GRANSKNINGSUTLÅTANDE

Förslag till detaljplan för Barkarby 1:156 m.fl., Welcome hotel, i Järfälla kommun

Bild 2.

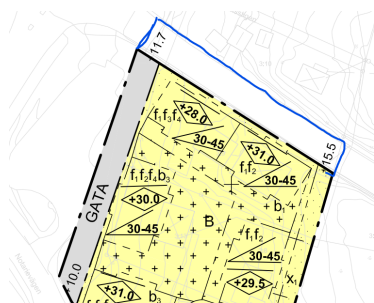
Nämnden anser att Enköpingsvägen (se blåmarkerad sträcka på bild 2) bör ingå i detaljplansgränsen och regleras som allmän gata där kommunen ska ha huvudmannaskap. Exploatören ska bekosta gångvägen inom detaljplanens område. Samordning behövs under projektering och byggnation. I samband med byggnation av gångbana behöver belysningsstolpar ses över.

Sprängning kan inte regleras i planhandlingarna, utan hanteras i ett senare skede. Enköpingsvägen är redan planlagd som gata i en annan detaljplan. Exploatören står för kostnaderna av anläggandet av gångbana.

Bild 3.

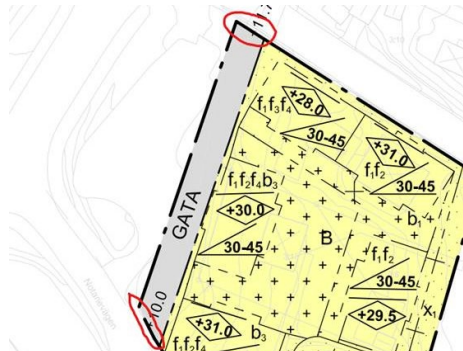
På den nya allmänna gatan (se bild 3) är körbanan enbart 4,5 meter, men behöver vara 5,5 meter. Antingen kan man enkelrikta gatan eller bredda vägområdet. Vidare saknas belysning i gatusektionen. Nämnden föreslår att exploatören tar fram körspår i rödmarkerade ytor (se bild 3) för att lastbilar enkelt ska kunna svänga in till miljörummen. När det gäller hämtning av avfall i sopkassuner har exploatören föreslagit mindre än 10 meter till korsning för angöring av avfallslastbil, vilket inte är lagligt. Därför föreslår nämnden att exploatören tar fram andra förslag på hur hämtning av avfall kan göras. Det saknas en tydlig fastighetsgräns i planbeskrivningen, se s. 26. Exploatören visar på s.26 att man ska bygga en mur mellan körbanan och grönområdet. Nämnden anser att exploatören ur trafiksäkerhetssynpunkt helst inte ska bygga en mur, men om man ska göra det bör man bygga till en remsa med frihinder mellan körbanan och staketet.

Gångbana och körbana är tydligt redovisade i illustrationen för den nya allmänna gatan. Illustrationen visar ett staket då det med stor sannolikhet kommer behövas ur säkerhetssynpunkt. Gatan kan i framtiden breddas ytterligare om behov finns då kommunen äger marken intill.
